Link rod

M22 x 1,5 mm threaded link rods are replaced by M24 x 1,5 mm threaded link rods.
Torsion bar must be replaced too.

112530

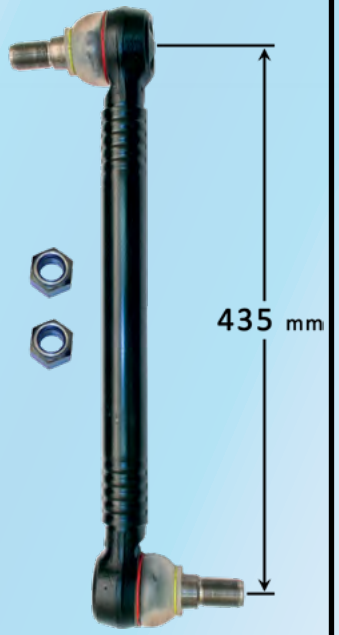
Тяги с наконечниками M22x1,5мм были заменены на тяги с наконечниками M24x1,5мм.
Стабилизатор так же должен быть заменен на новый.
